## Beoordeling scheidingsconstructies

Aan : Vrijborg B.V.  
T.a.v. : De heer T. de Wit  
Referentie : 20160097.002 / 12045  
Behandeld door : De heer ir. G.J. Dethmers  
Datum : 11 april 2018 ; aangevuld op 12-4-2018  
**Betreft : Klooster ir. Jan Ingen Houszplein te Breda**

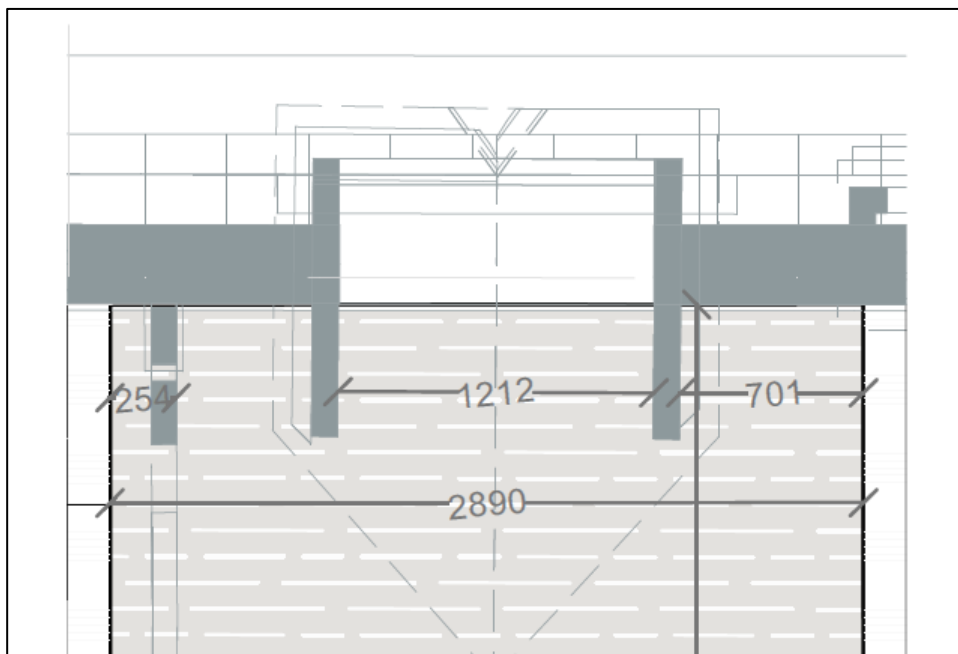
De derde te beoordelen wand dient als scheidingsconstructie tussen een appartement en de verkeersruimte. Deze dient te voldoen aan de eis  $D_{nTA} \geq 52$  dB. Deze wand is ingevoerd in een rekenmodel, zie bijlage 1. De uitkomst is gegeven in de  $R_W$ -waarde; deze bedraagt 47(-2;-5). Deze waarde voldoet niet aan de geformuleerde nieuwbouweis.

Wij hebben in de berekening de gipsplaten vervangen door zwaardere spaancementplaten, om te onderzoeken of een zwaardere beplating ook een verbetering oplevert (er is bij het rekenprogramma

geen keuze om bijvoorbeeld Rigidurbeplating van Gyproc in te voeren). In bijlage 1 is deze berekening weergegeven; de  $R_w$ -waarde bedraagt 52(-2;-6). Dat is een verbetering van 5 dB.

Eigenlijk zou prestatie 2-5 dB omhoog moeten om te voldoen aan de nieuwbouweis, maar dat is met deze constructieopbouw lastig te bereiken. Wij adviseren om de drie gipskartonplaten bij deze constructie te vervangen door zwaardere gipsplaten van het type Rigidur of Soundbloc Gyproc dB en eventueel de prestatie van deze wand in het werk één keer door te meten voordat alle andere wanden worden aangebracht.
